**HACIENDA SANTA MÓNICA, S.A**

**PROYECTO: BUENAVENTURA OESTE FASE 2.**

**RESPUESTA A PRIMERA AMPLIACIÓN DE INFORMACIÓN  
SOLICITADA MEDIANTE EL OFICIO DEIA-DEEIA-AC-0079-2704-2023.**

**JUNIO, 2023.**

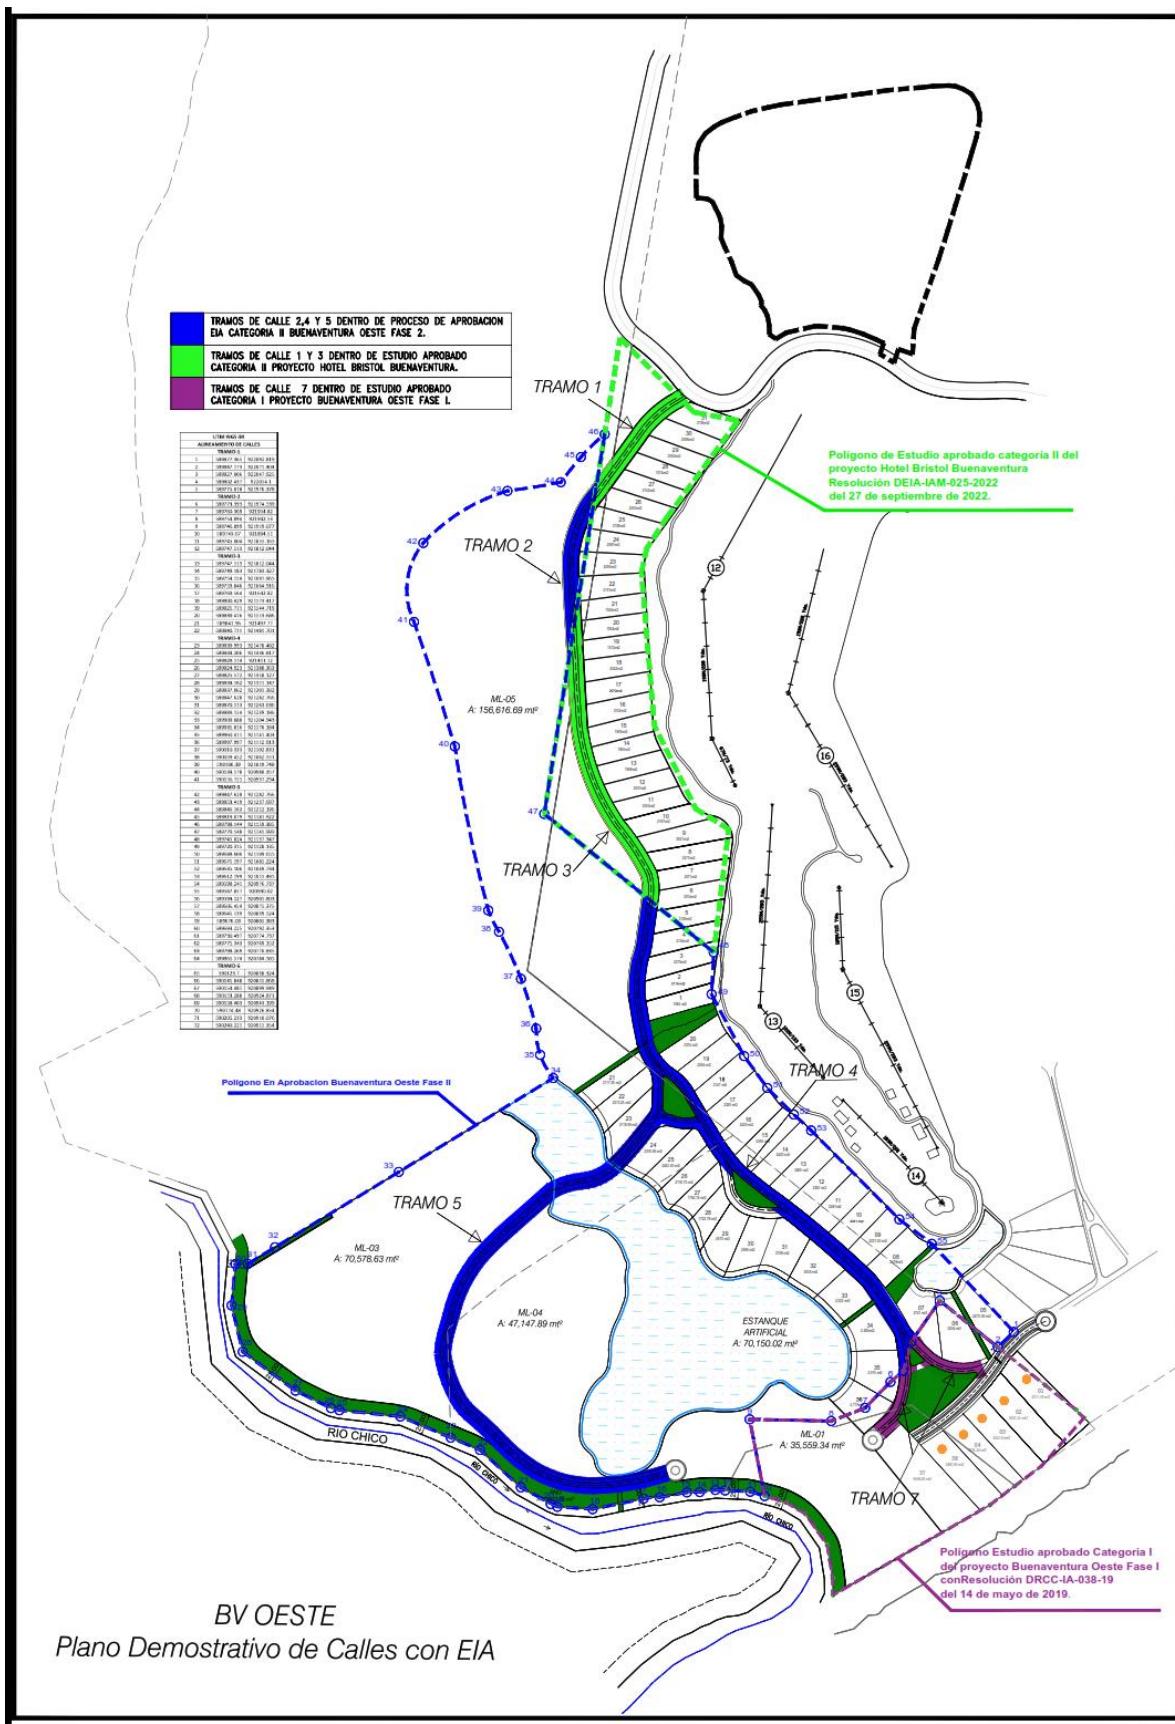
**PREGUNTA No 2:** En la página 23 del EsIA, **Fotografías de los Terrenos Destinados al Proyecto y su Entorno cercano**, indica lo siguiente: "[...y la línea azul demarca aproximadamente la trayectoria de la calle de acceso que intercomunicará el desarrollo incluido en el presente EsIA con las calles que sirven de acceso a las canchas de golf" Sin embargo, no queda claro si la calle de acceso indicada, está contemplada en el alcance de este EsIA. Por lo antes expresado:

- Aclarar, si estas actividades están contempladas en el alcance del EsIA en evaluación.
- De ser afirmativa la respuesta.

•Presentar, los posibles impactos generados por cada una de estas actividades y sus respectivas medidas de mitigación.

•Para la vía de acceso, presentar las coordenadas con su Datum de referencia del alineamiento completo.

a. Se aclara que la construcción de la calle de acceso que se mencionó en el estudio y que intercomunicará con las calles que sirven de acceso a las canchas de golf, sí está considerada como parte de las actividades por evaluar y aprobar en el estudio de impacto ambiental, no obstante es importante mencionar que un segmento de esta vía que se encuentra junto al acceso al norte del proyecto se encuentra aprobado mediante otro estudio de impacto ambiental Cat II mediante la

c. A continuación se anexa plano demostrativo en donde se pueden apreciar los segmentos de esta vía que se encuentran aprobados en otros instrumentos de gestión ambiental previamente, y las coordenadas de alineamiento.

A continuación se muestra una imagen ilustrativa de la ubicación del campamento:

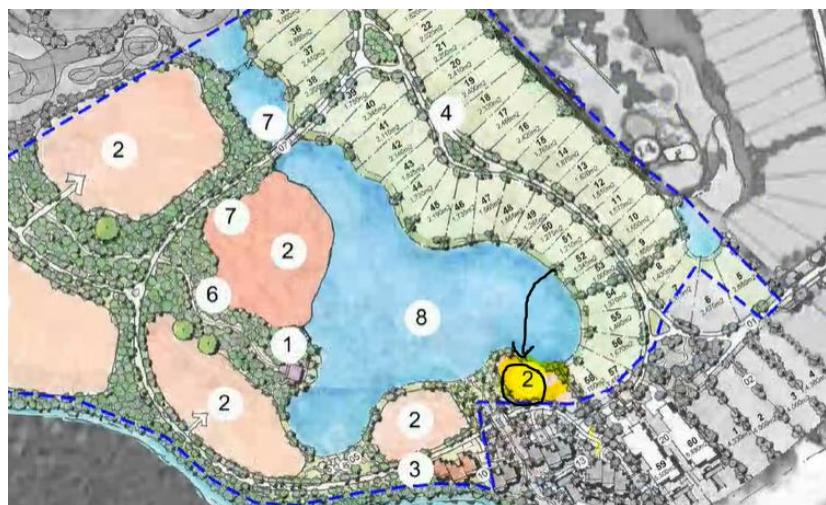
*"-Instalación de un campamento u oficinas de campo para el personal técnico de la obra".* Sin embargo, en el EsIA solo se presentó coordenadas del campamento ni oficina. Por lo que se solicita:

a. Presentar las coordenadas exactas de ubicación del campamento y oficina a desarrollar.

a. Las coordenadas DATUM WGS 84 del sitio propuesto para la instalación del campamento y oficina temporal a desarrollar son las siguientes:

b. Se aclara que estas coordenadas **se ubican dentro del polígono propuesto para las obras.**

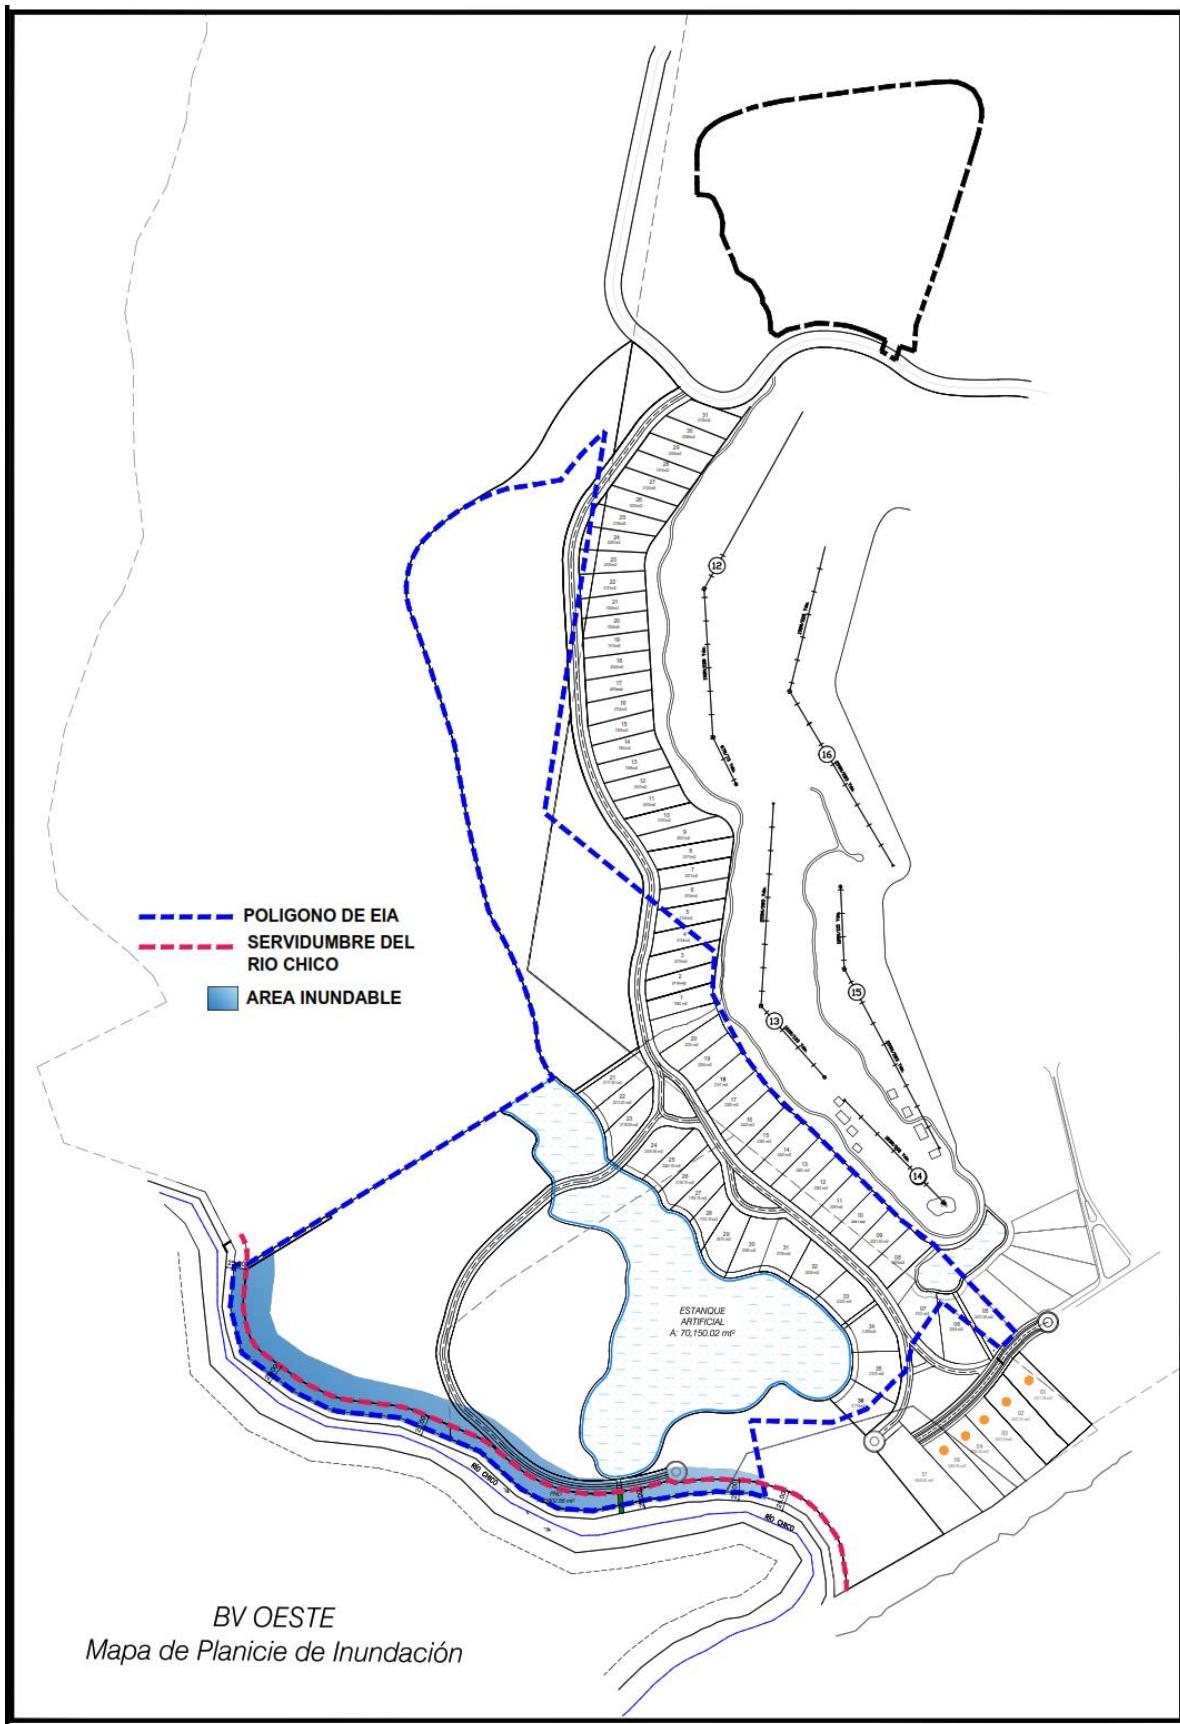
a. Presentar mapa de planicie de inundación de los cuerpos de agua presentes y colindantes en el área del proyecto, considerando los niveles seguros de terracerías.

a. En la siguiente página se presenta plano de inundación de los cuerpos de agua presentes y colindantes con el proyecto.
